**AVIS RELATIF À LA PROTECTION
CONTRE LES EVENTUELS EFFETS NOCIFS ET NUISANCES
PROVOQUÉS PAR LES RAYONNEMENTS NON IONISANTS
GÉNÉRÉS PAR DES ANTENNES ÉMETTRICES STATIONNAIRES**

Commune : SAINT-NICOLAS (LG.) - Exploitant : ORANGE

Référence exploitant : 404L1_2 / 30381L1_2 / 40381L1_2 / 50381L1_2

Rapport n° 2763 / 2023

Figure 1 : Vue en plan des lieux de séjour et des points de contrôle

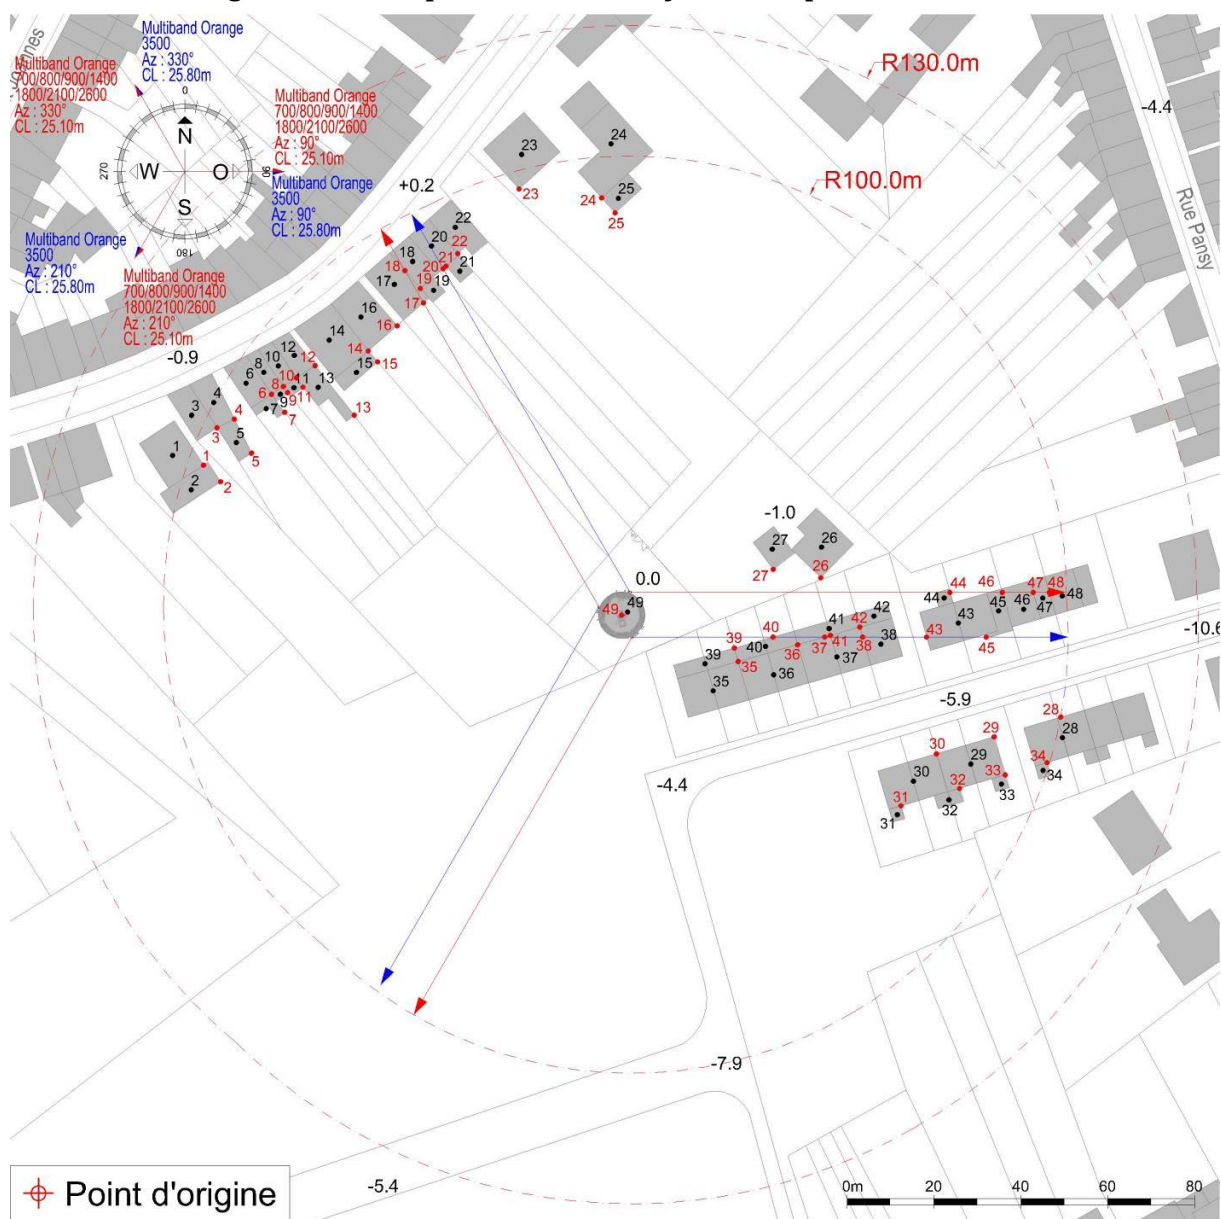
N° point de contrôle	LS	Atténuation (dB)	Indice d'exposition relatif à la limite par installation IE_i
18	LS18	3,0	0,288
22	LS22	3,0	0,281
20	LS20	3,0	0,279
17	LS17	3,0	0,242
16	LS16	3,0	0,224
12	LS12	3,0	0,203
10	LS10	3,0	0,195
14	LS14	3,0	0,193
8	LS8	3,0	0,184
23	LS23	3,0	0,180
6	LS6	3,0	0,176
4	LS4	3,0	0,165
21	LS21	3,0	0,158
3	LS3	3,0	0,146
19	LS19	3,0	0,143
24	LS24	3,0	0,124
1	LS1	3,0	0,117
25	LS25	3,0	0,108
28	LS28	3,0	0,106
9	LS9	3,0	0,101
11	LS11	3,0	0,099
7	LS7	3,0	0,088
5	LS5	3,0	0,077
2	LS2	3,0	0,077
15	LS15	3,0	0,072
48	LS48	3,0	0,072
29	LS29	3,0	0,068
34	LS34	3,0	0,053
46	LS46	3,0	0,051
13	LS13	3,0	0,047
33	LS33	3,0	0,043
47	LS47	3,0	0,039
30	LS30	3,0	0,035
45	LS45	3,0	0,030
43	LS43	3,0	0,028

En ce qui concerne les antennes de l'installation mentionnées dans le tableau 1, la distance maximale à laquelle la limite pourrait être atteinte, à l'extérieur, est égale à 81,7 m. S'il n'y a pas de LS à une distance inférieure, les antennes respectent forcément la limite d'immission.

Dans le cas des LS situés à l'intérieur des bâtiments, une atténuation d'obstacle est prise en compte et il en résulte que la distance maximale à laquelle la limite pourrait être atteinte se réduit à 57,9 m.

Figure 2 : Vue en plan des installations d'antennes dans un rayon de 300 mètres autour de l'installation faisant l'objet de la demande d'avis

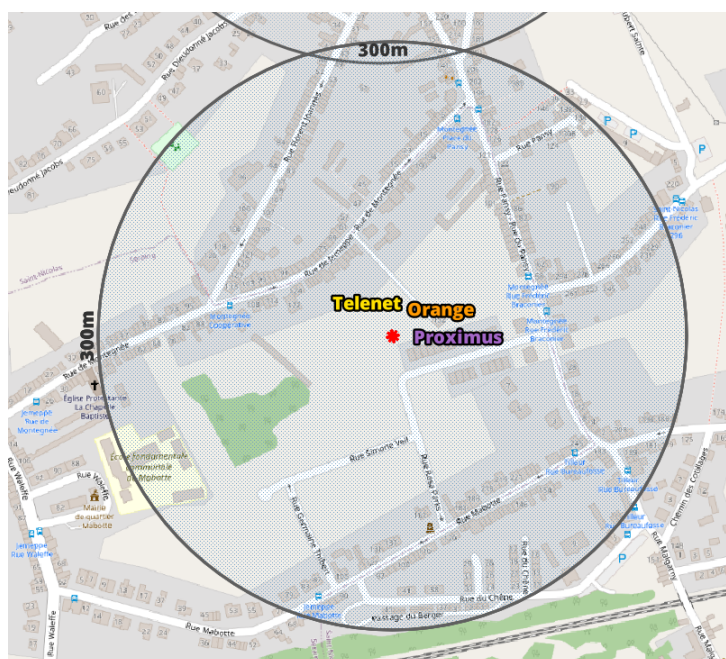
Compte tenu du nombre d'installations localisées dans la figure 2, il apparaît que l'intensité du rayonnement électromagnétique généré, dans les lieux de séjour situés à proximité de l'installation référencée dans le paragraphe 2, par l'ensemble des antennes émettrices stationnaires de l'ensemble des exploitants du même site d'antennes émettrices stationnaires respecte la limite fixée à l'article 4, § 2 du décret.
